改善箇所説明図

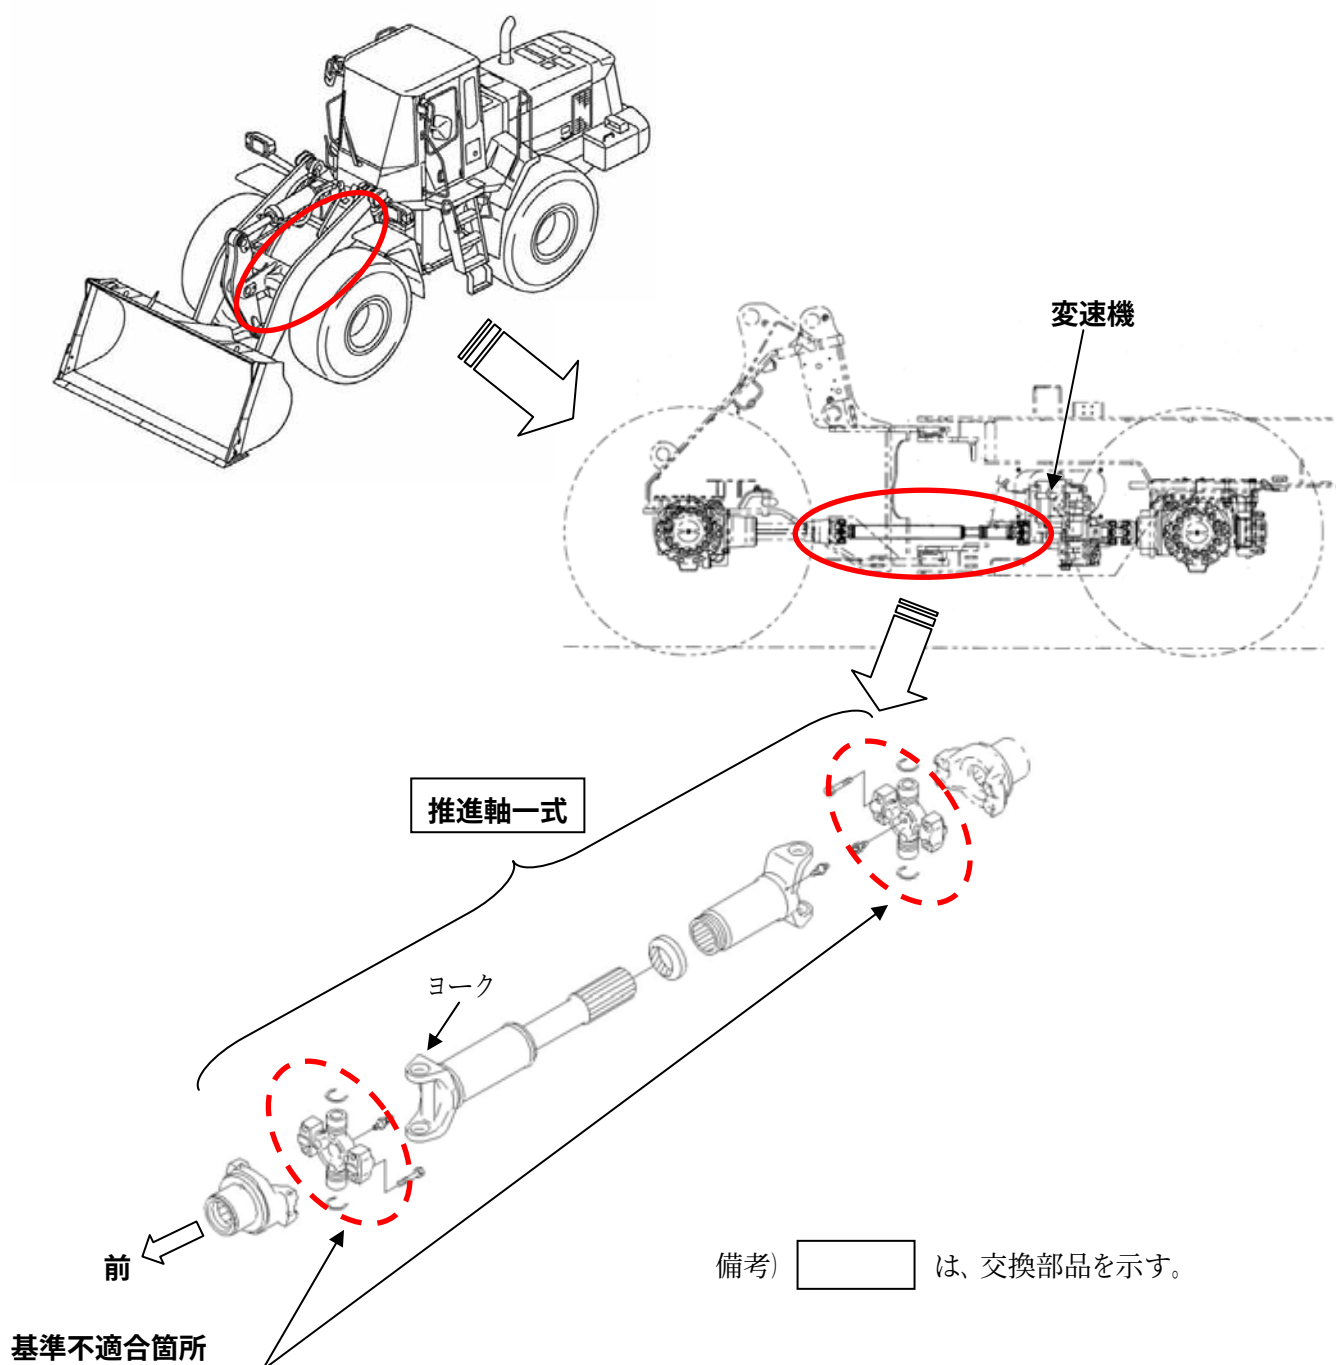
前車軸に動力を伝達する推進軸において、自在継手の加工が不適切なため強度が不足しているものがあり、作業中の高負荷の繰り返しにより当該継手軸部に亀裂が発生するものがある。そのため、そのままの状態で使用を続けると、亀裂が進行して、最悪の場合、自在継手が折損して走行できなくなるおそれがある。

改善措置の内容：全車両、当該推進軸一式を良品と交換する。

識別：推進軸のヨーク端面に黄色ペイントを塗布する。
